SERVICE INFO – INA 0130

Ny spännrulle 531 0859 10

Täcker alla motorer D5204 och 5244

Bild 1: 531 0859 10 - spännrulle nytt utförande

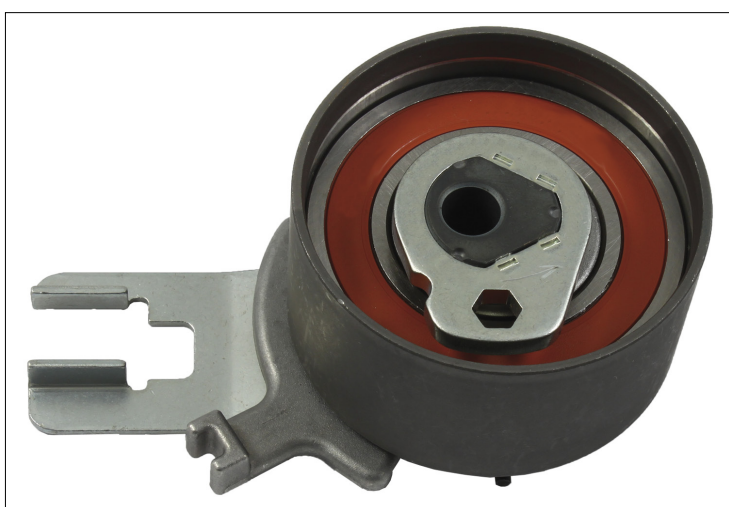
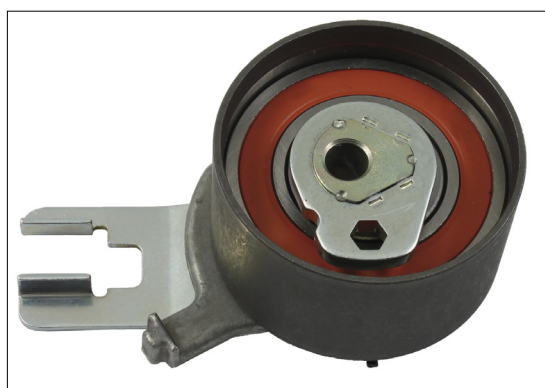
Hos de angivna fordonen kan spännrulle 531 0515 10 (bild 2) endast användas till ett begränsat motornummerintervall.

Av denna anledning har Schaeffler Automotive Aftermarket utvecklat en ny spännrulle 531 0859 10 (bild 1). Denna täcker alla motorer D5204 och D5244 inom ramen för hela tillverkningstiden.

De båda spännrullarna skiljer sig endast åt i utseendet hos markeringen för justering.

Satsen 530 0504 10 med spännrulle 531 0515 10 ersätts med satsen 530 0582 10 med den nya spännrullen.
